uw kenmerk	ons nummer	datum	verzonden
DSO 2026070202067	Z2026-00714	9 oktober 2026	5 november 2026
onderwerp	in behandeling bij	toestel	bijlagen
Besluit omgevingsvergunning regulier	[redacted]	0562 446 244

Wij hebben op 2 juli 2026 uw verzoek tot wijziging van de reeds verleende omgevingsvergunning, met kenmerk 2018-FUMO-0029931, ontvangen voor Het Badhotel herstelbesluit op het perceel plaatselijk bekend Midsland aan Zee 459A, 8891HV Midsland. Wij hebben uw verzoek geregistreerd onder zaaknummer Z2026-00714. Ons besluit krijgt u in deze brief.

1. Burgemeester en wethouders van Terschelling besluiten de op 28 september 2022 verleende omgevingsvergunning voor het herbouwen van Badhotel Midsland aan Zee te wijzigen ter uitvoering van de tussenuitspraak van de Afdeling bestuursrechtspraak van de Raad van State.
2. De op 2 juli 2026 ontvangen gewijzigde tekeningen in de plaats te stellen van de overeenkomstige tekeningen behorende bij de omgevingsvergunning van 28 september 2022.
3. Vast te stellen dat het hoofdgebouw overeenkomstig de gewijzigde tekeningen wordt uitgevoerd met een maximale bouwhoogte van 10,35 meter en dat de drie eerder vergunde vlaggenmasten geen onderdeel meer ui

18058-B0

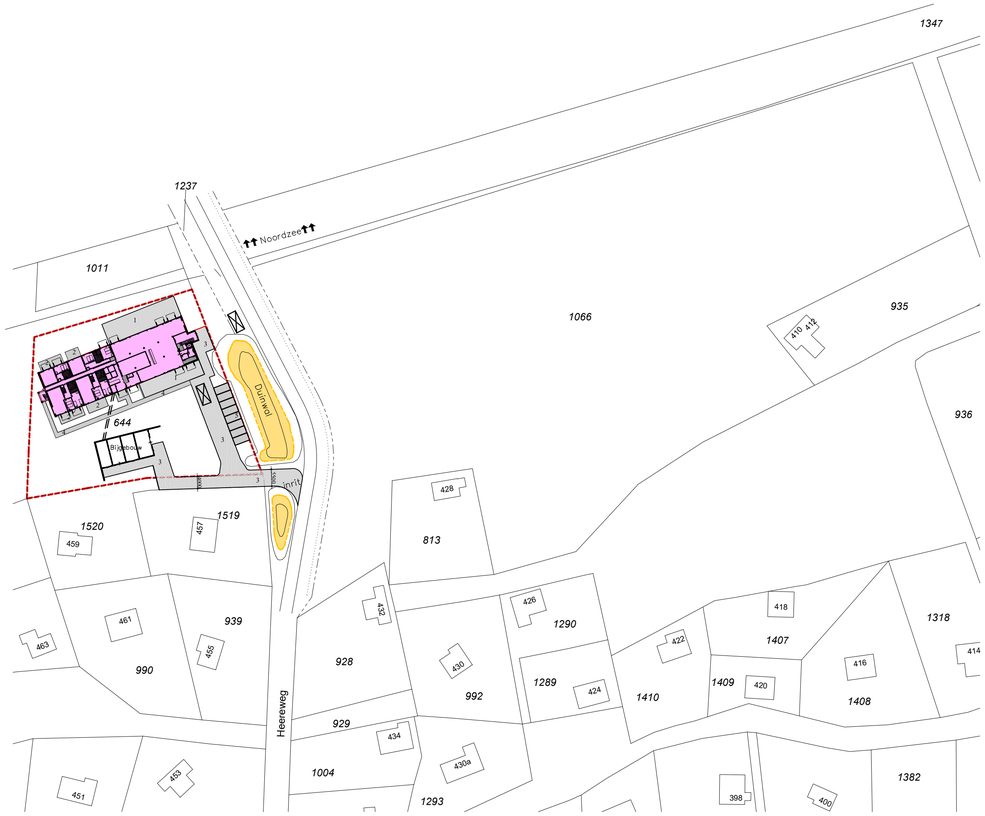
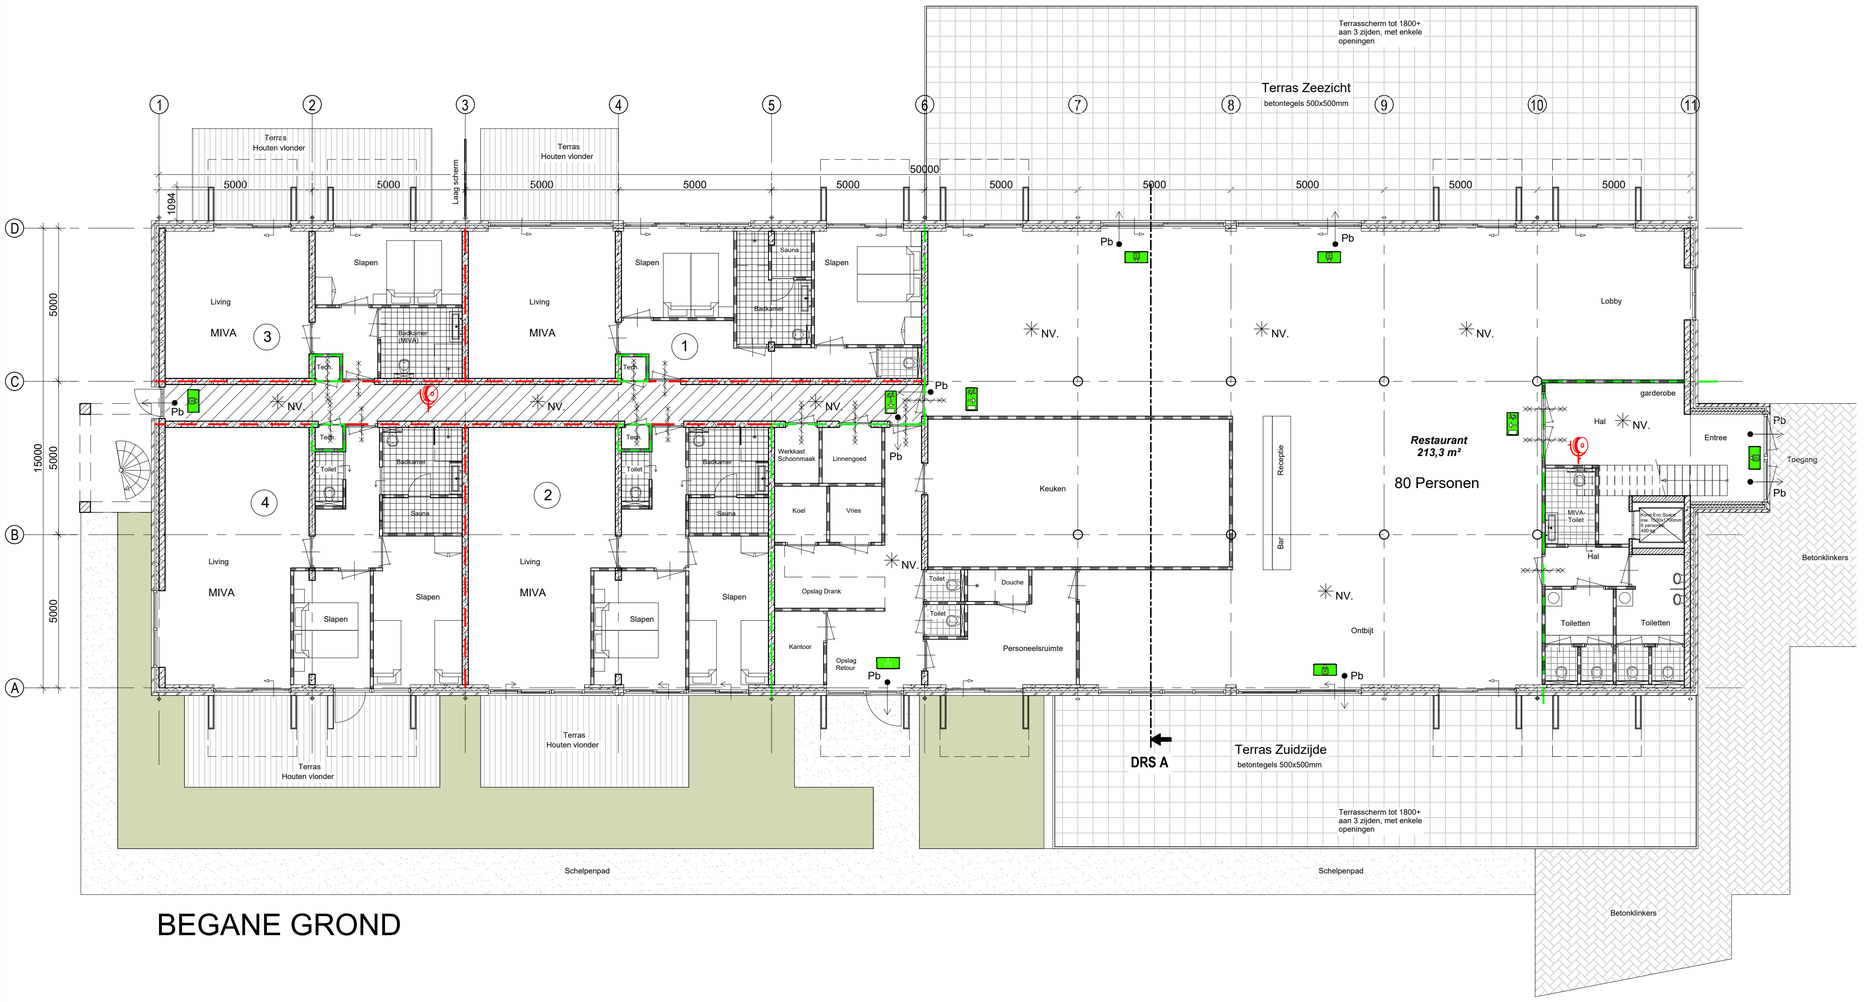
Hierin is onder andere opgenomen dat het plaatsen van drie vlaggenmasten, dit was onderdeel van de Omgevingsvergunning, in strijd is met het bestemmingsplan. Daarom hebben wij besloten de aanvraag voor het plaatsen van drie vlaggenmasten in te trekken. Wij hebben de tekening B0 (situatie) hierop aangepast en de nieuwe tekening met de datum van 1 juli 2026 in het Omgevingsloket geplaatst.

Gewijzigde aanvraag
De op 2 juli 2026 ontvangen stukken worden aangemerkt als een verzoek tot wijziging van de reeds verleende omgevingsvergunning van 28 september 2022 ter uitvoering van de tussenuitspraak. Uit de gewijzigde tekeningen blijkt dat het hoofdgebouw wordt aangepast tot een maximale bouwhoogte van 10,35 meter en dat de drie vlaggenmasten vervallen. Voor het overige zijn geen wijzigingen aangebracht.

datum: 01-07-2026
schaal: 1:100
tekening: 18058-B3

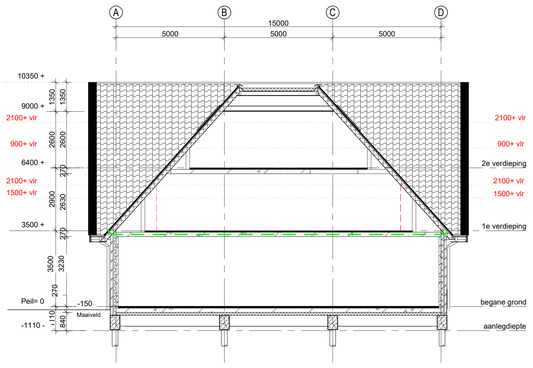
De wijzigingen in de aanvraag omgevingsvergunning zien op het vervallen van drie vlaggenmasten en het terugbrengen van de bouwhoogte van het accent aan de zijgevel, een gedeeltelijke verhoging van de zijgevel, tot de planologisch toegestane bouwhoogte van 10,35 meter.

Tevens heeft de Raad van State geoordeeld dat de architectonische elementen in de voor- en achtergevel niet kunnen worden aangemerkt als "ondergeschikte bouwonderdelen". Daarom zijn deze twee elementen te hoog, 1,5 meter boven de maximaal toegestane nokhoogte. Wij hebben de architect gevraagd de plannen hierop aan te passen. De gewijzigde tekeningen B1 t/m B3 met de datum van 1 juli 2026 zijn eveneens in het Omgevingsloket geplaatst.
